FAUSKE KOMMUNE

SAKSPAPIR

JournalpostID: 10/252 Arkiv sakID.: 09/2657	Saksbehandler: Jan Nystad
Sluttbehandlede vedtaksinnstans: Plan- og utviklingsutvalget		
Sak nr.: 007/10	PLAN- OG UTVIKLINGSUTVALG	Dato: 26.01.2010

TRAFIKKSKILTING IFM VESTMYRA SKOLEOMRÅDE

Drawing Sheet: AF90-01 - Fugleperspektiv fra øst

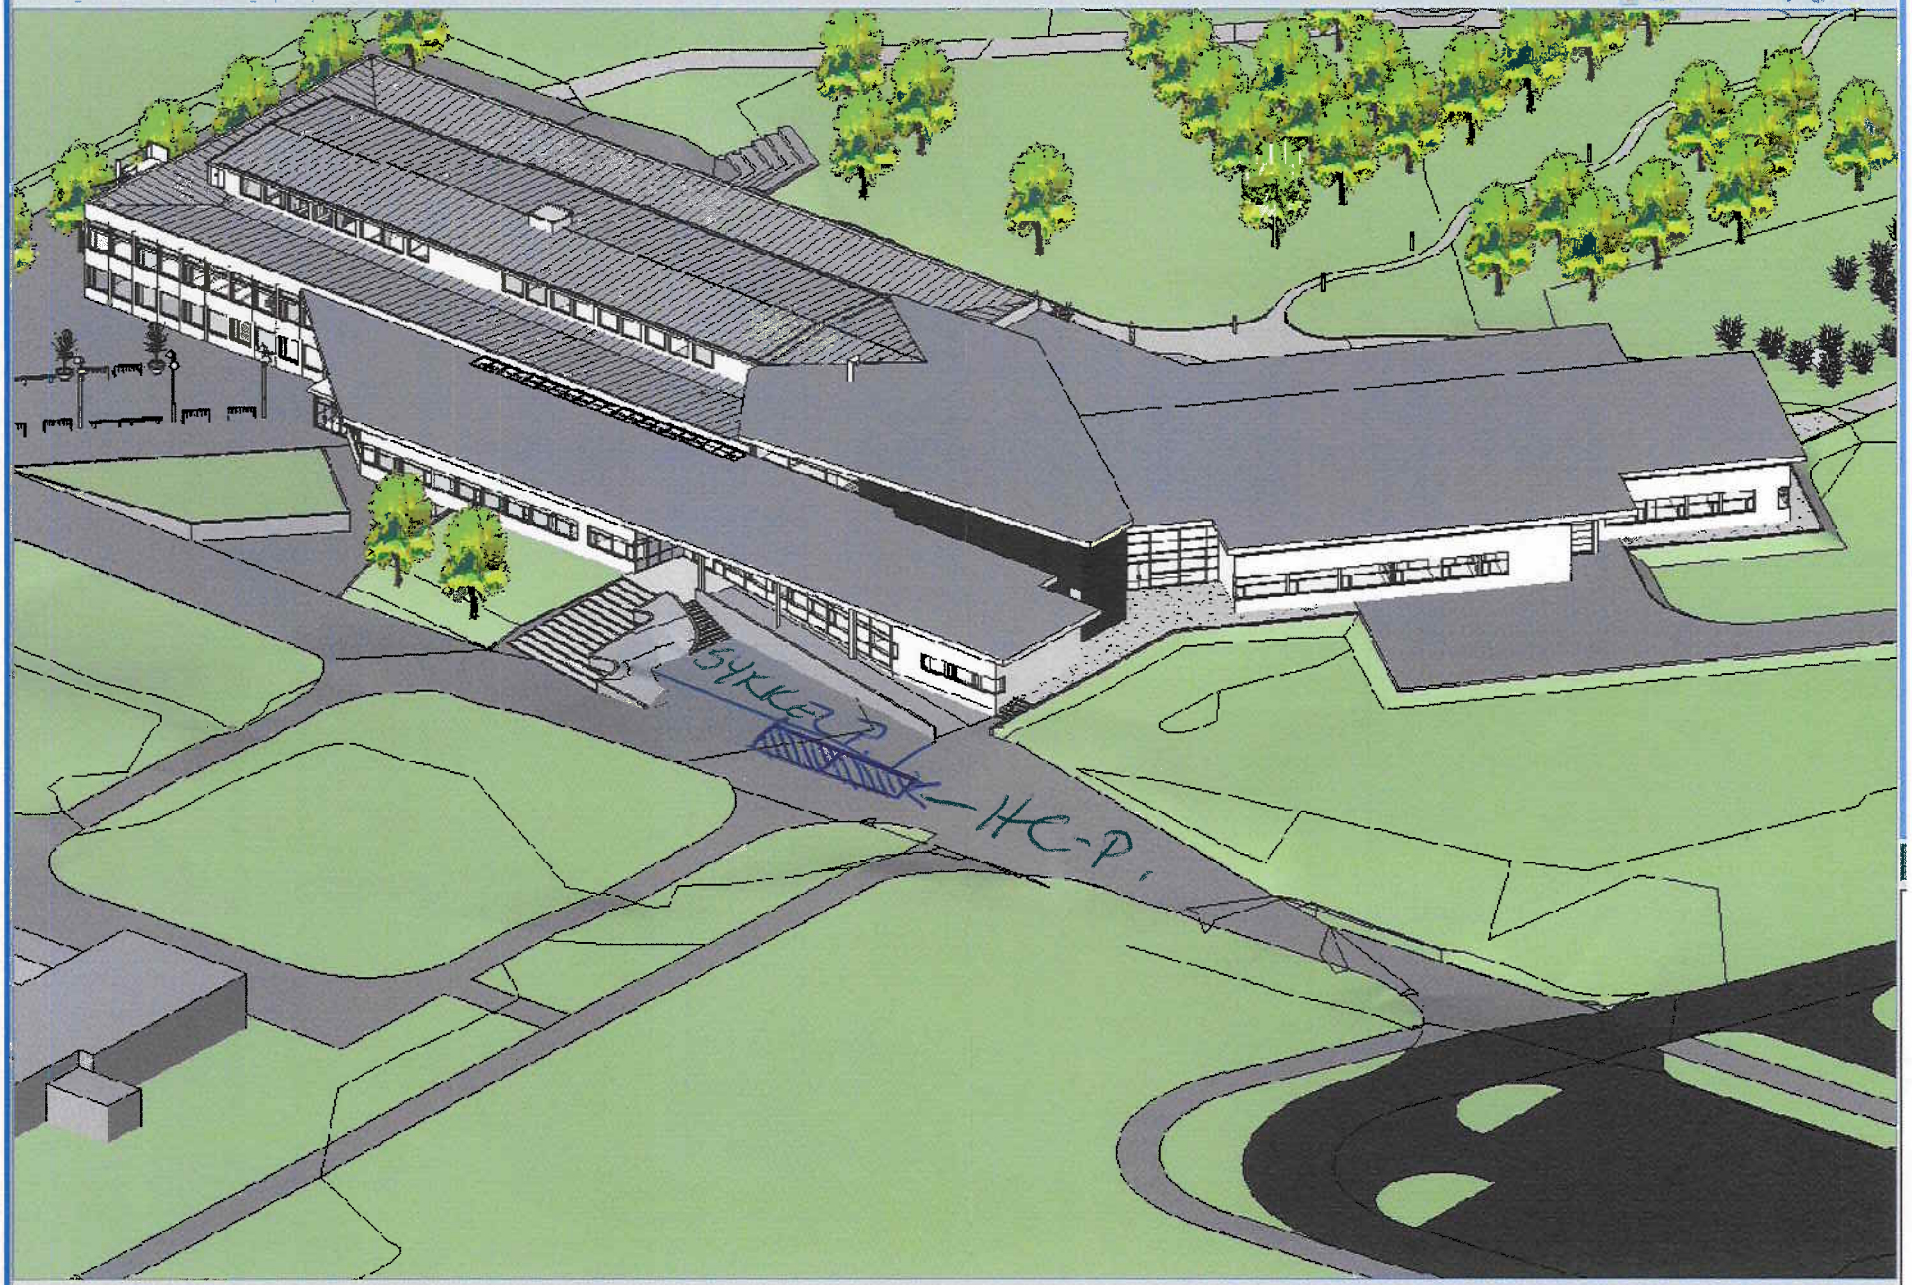
Fauske videregående skole har følgende kommentarer til skiltplanen ved Vestmyra skolesenter:
Viser til innstillingen, sak nr, 1. Ettersom vi har undervisning til kl 1545 og de siste elevene forlater skolen ca kl 1600, ønsker vi at underskilt til skilt nr. 306,1 skal ha tidsrom 0700 – 1600
Ved enden av gang/sykkelvei ved hovedinngang kjørerampe, ønsker vi 2 stk HC p-plasser, pr. i dag har vi en rullestolbruker. Det har vist seg at det er vanskelig å forlate den handikappede eleven for å kjøre bilen tilbake til P-plass, det er derfor et sterkt ønske at bilen kan parkeres på vist plass på vedlagt skisse og at de skiltes. Viser til punkt 6 i innstillingen.
Vi ønsker å markere de to plassene med et P-skilt som viser at dette gjelder HC-P
